改善箇所説明図

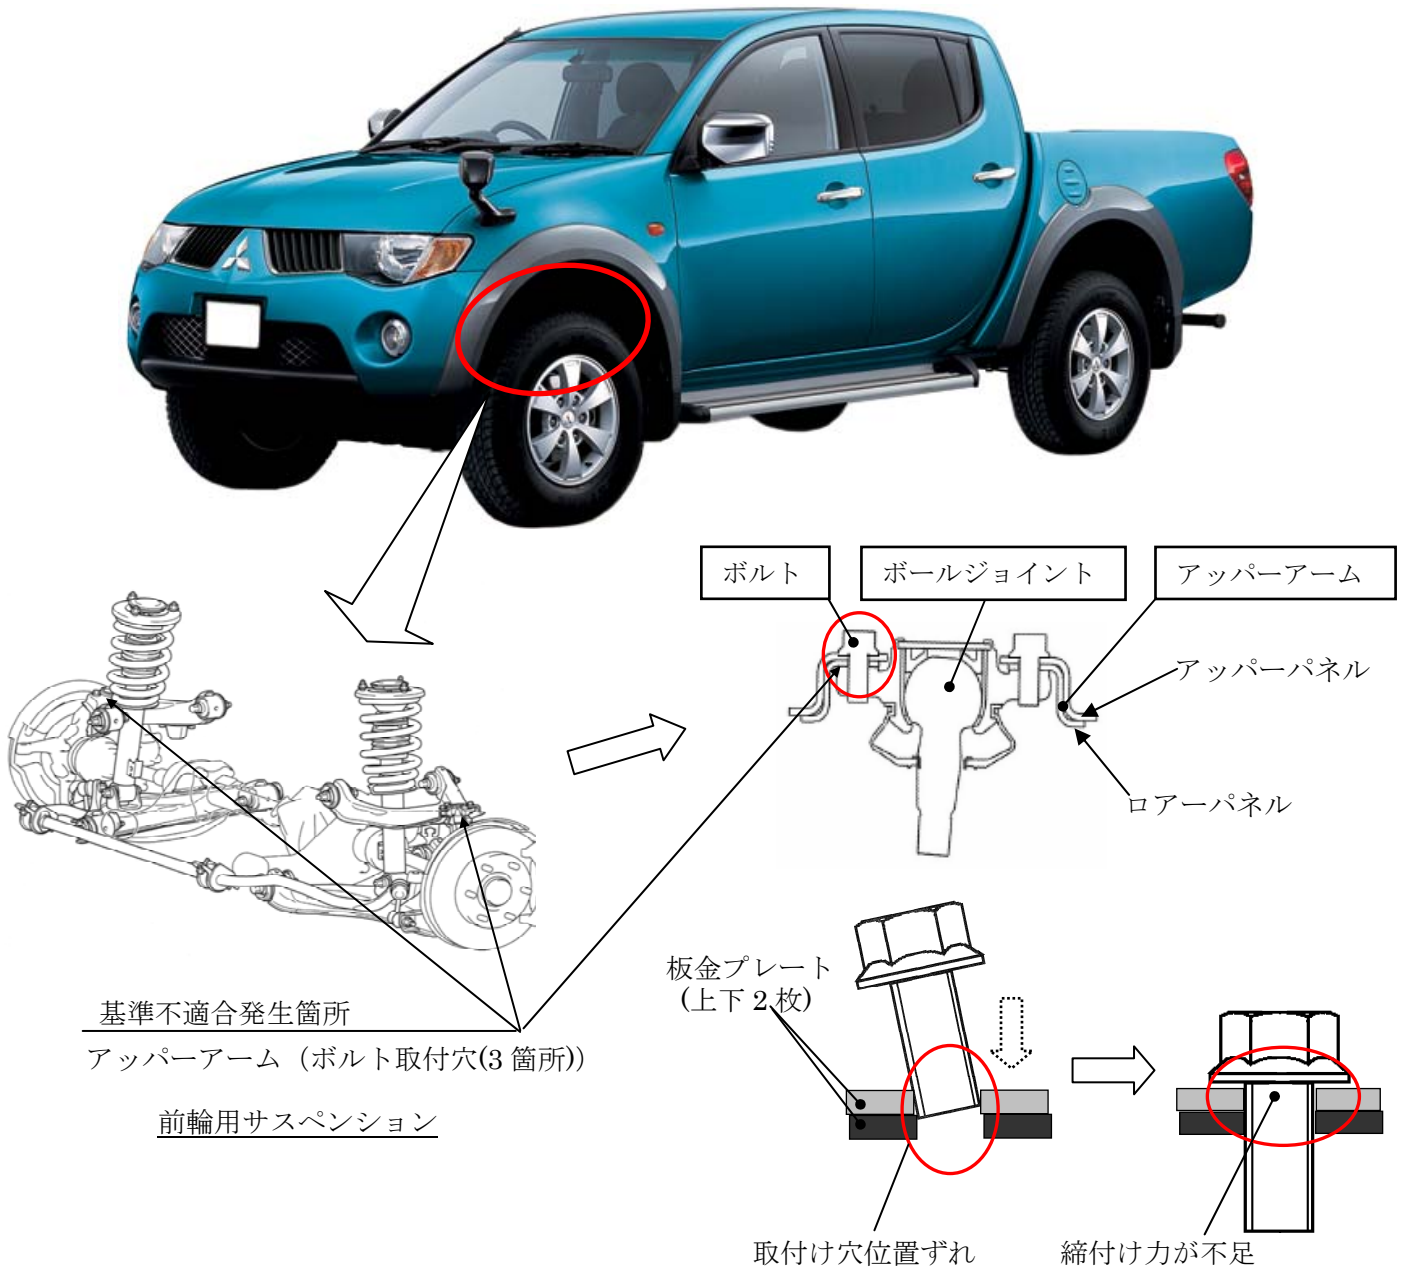
前輪用サスペンションのアップパーアームにおいて、2枚の板金プレートの溶接時の位置管理が不適切なため、板金プレートのアップパーアームボールジョイント取付け穴位置がずれているものがある。そのため、取付けボルトがかじり、締付け力が不足する場合があります。使用過程でボルトが緩み、ボールジョイントが外れ、走行不能となるおそれがある。

全車両、アップパーアームボールジョイントの取付け状態を確認し、取付けボルトが、脱落した状態、緩んだ状態若しくは固着した状態である場合、又はアップパーアームの当該ボルト取付け穴に変形が認められる場合は、アップパーアーム一式を良品と交換し、このような状態が認められない場合は、当該ボルトを規定トルクで締め付け直す。

識別：運転席ドア下側ヒンジの下側取付けボルト(ドア側)に白または黄色のペイントを塗布する。
